기 술 검 토 서

NO. 토질 및 기초 — 12

제 목: 터널 갱구 보강부 본선
락볼트 설치 적정성 검토

강 원 건 설 사 업 소
춘 천 ~ 동 흥 천 기 술 자 문 단

[그림-1] 시공개념도

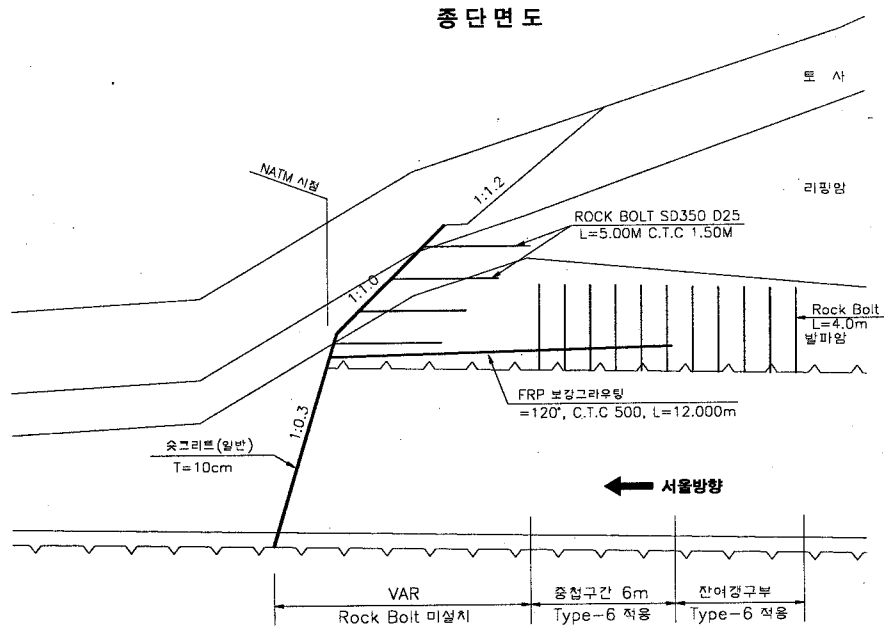
사. 갱구부 보강방안 검토

- 1) 수치해석 결과에 의하면 갱구부(Type-6)구간에 FRP보강그라우팅이 적용된 구간은 Rock Bolt를 설치하지 않아도 터널의 변위 및 지보재(슛크리트 및 락볼트)응력이 안정성을 확보하는 것으로 나타남.
- 2) 이상의 검토 결과를 종합할 때 FRP보강그라우팅이 적용된 구간은 Rock Bolt를 설치하지 않아도 안정성을 확보하나,
- 3) FRP보강그라우팅 보강구간은 견고한 빔형성 및 보강효과를 고려하여 마지막 보강공과 6m 중첩하여 Type-6을 적용함이 바람직할 것으로 사료됨.
- 4) FRP보강그라우팅 보강구간과 Rock Bolt시공구간의 중첩시공구간은 간섭이 발생하지 않도록 정밀시공을 하여야 함.
- 5) 검토구간은 계측관리를 철저히 하여 이상징후 발생여부를 면밀히 관찰하여야 함.

- 1) 수치해석 결과에 의하면 갱구부(Type-6)구간에 FRP보강그라우팅이 적용된 구간은 Rock Bolt를 설치하지 않아도 안정성을 확보하는 것으로 나타남.
- 2) 상기 검토결과를 종합적으로 고려할 때 FRP보강그라우팅 보강구간은 Rock Bolt를 미설치하는 것이 타당한 것으로 판단됨.
- 3) 갱구부 구간중 보강공법이 적용되지 않는 구간은 Type-6을 적용하고, 보강구간은 견고한 빔형성과 보강효과를 고려하여 마지막 보강구간과 6m정도 중첩하여 Type-6을 적용함이 안정적인 것으로 사료됨.(“ [그림-1] 시공개념도” 참조)
- 4) 금번 검토는 원설계의 지반조건을 적용하여 검토한 결과이므로 굴착과정에서 지반조건이 원설계 지반조건과 상이할 경우에는 재검토를 실시하고, 계측관리를 철저히 하여 이상징후 발생여부를 면밀히 관찰하여야 함.
